**DPS-ZP 342/8/2006**

\*Zapytania do treści Specyfikacji Istotnych Warunków Zamówienia (SIWZ) na „Remont Pawilonu „C” Domu Pomocy Społecznej w Biskupicach”.

ad 1. Stolarka PCV - kolor biały;  $K=1,1$  kW/m<sup>2</sup>K

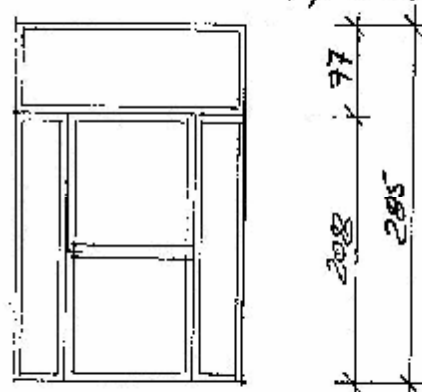
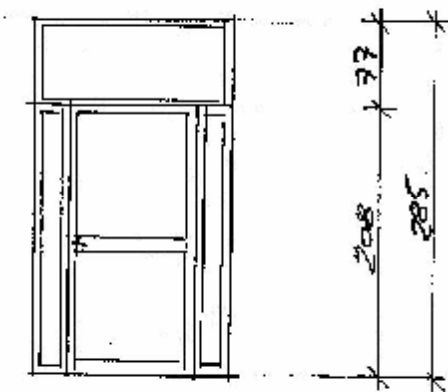
1. poz. 8 i 9 (kosztorys – termomodernizacja) – proszę o przesłanie zestawienia stolarki okiennej i określenie w jakim ma być kolorze, w kosztorysie (roboty wewnętrzne):
2. w poz. 92 – proszę o podanie w jakim kolorze mają być przegrody, z profili zimnych czy ciepłych, jak przeszklone oraz rysunki z podziałem,
3. poz. 95 – proszę o podanie w jakim kolorze mają być drzwi z okienkiem podawczym, rysunek z podziałem,
4. w poz. 87 – w jakim kolorze ma być stolarka drzwiowa,
5. w jakim kolorze mają być podokienniki PCV.

ad 2. Przegrody z profili zimnych, szkło pojedyncze bezpieczne, kolor brązowy, drewno 180/200 w świetle (prawe)
